【注意事項】

R20TS0432JJ0100

CS+用 RL78 コード生成 (CS+ for CC),
CS+用 RL78 コード生成 (CS+ for CA,CX),
e² studio Code Generator プラグイン,
RL78 コード生成支援ツール Applilet3

1. クロック発生回路の PLL クロック設定についての注意事項
2. クロック発生回路の RTC 動作クロック設定についての注意事項

- RL78/F15グループの「クロック発生回路」のRTC動作クロック設定例

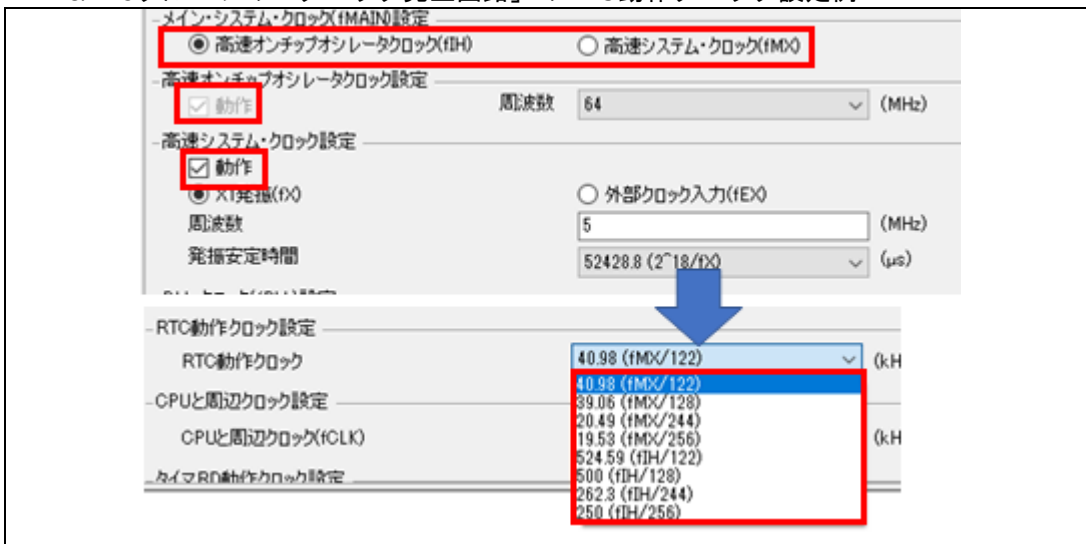
該当製品の「クロック発生回路」の「RTC 動作クロック設定」で fMX または fIH の分周クロックを選択した場合、生成コードに誤りがあります。RTCCL レジスタの設定手順が該当デバイスのユーザーズマニュアルと異なるため、RTC の動作に影響を与える可能性があります。

注意 : 「RTC 動作クロック設定」の選択項目は「メイン・システム・クロック (fMAIN) 設定」と、「高速オンチップオシレータクロック設定」の「動作」のチェック状態および、「高速システム・クロック設定」の「動作」のチェック状態により異なります。

コード生成後に r_cg_cgc.c の R_CGC_Create(void)を開き、デバイスのユーザーズマニュアルのとおり RTC クロック選択レジスタ (RTCCL) の RTCCL_7^(注1) ビットを設定後、RTCCKS1、RTCCKS0、および RTCCL_6^(注2) ビットの設定を行ってください。

以下に設定例を記します。赤枠内および青枠内のコード^(注)を訂正してください。
